Polder/Dijkvak  
Eerste en Tweede (deels) Bathpolder  
dp 1195 – dp 1227<sup>50</sup> (dp 1235)

Datum  
23 oktober 2006  
bijlage(n)  
1. Gloomingskaart met eindscores

Kenmerk  
PZDT-M-06375 inv

**Erratum PZDT-M-06375 inv (controle/vrijgave toetsing Eerste en Tweede (deels) Bathpolder)**

Glooiingskaart met eindscores Eerste en Tweede (deels) Bathpolder dp 1215 - dp 1227+50

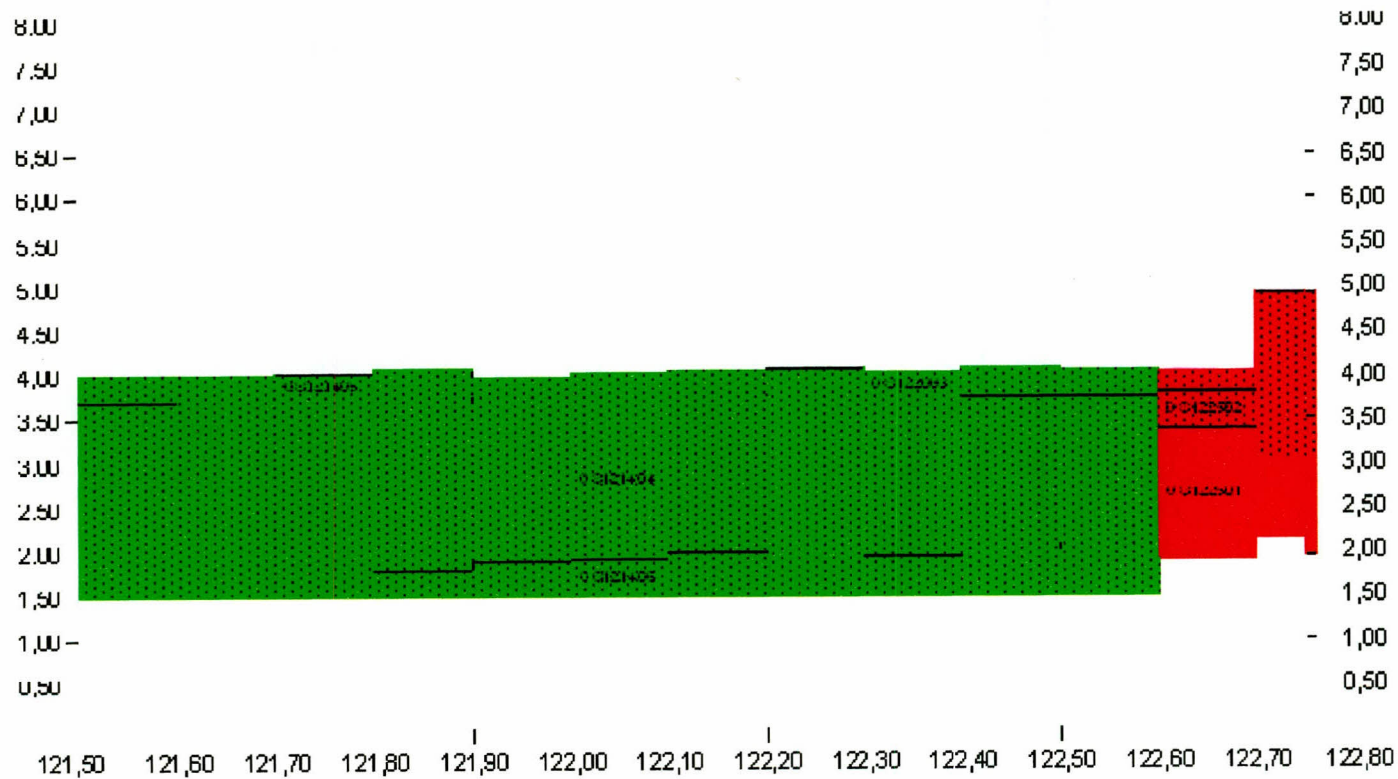
In dit erratum staat één wijziging en is de gloomingskaart met eindscores tussen dp 1215 en dp 1227<sup>50</sup> aangepast, zie bijlage 1.

Vlakcode: OS122003 (dp 1225<sup>50</sup> tot dp 1227)  
- Bekledingstype Fixstone (5,1) op puin en vlijlagen  
Score: **DEELS GOED / DEELS ONVOLDOENDE** (score afschuiving goed)  
Dikte aanwezig 18 cm (zie bijlage 6)  
Dikte benodigd 11 cm bij toets als waterbouwasfalt op mijnsteen, dikte benodigd 12 cm bij toets als open steenasfalt op klei (ongunstiger als mijnsteen), zie bijlage 7  
Fixstone oogt visueel goed, zie "Veldbezoek"  
Deel boven vlak OS122502 uit praktisch oogpunt ONVOLDOENDE tussen dp 1226 en dp 1227, resterende deel GOED
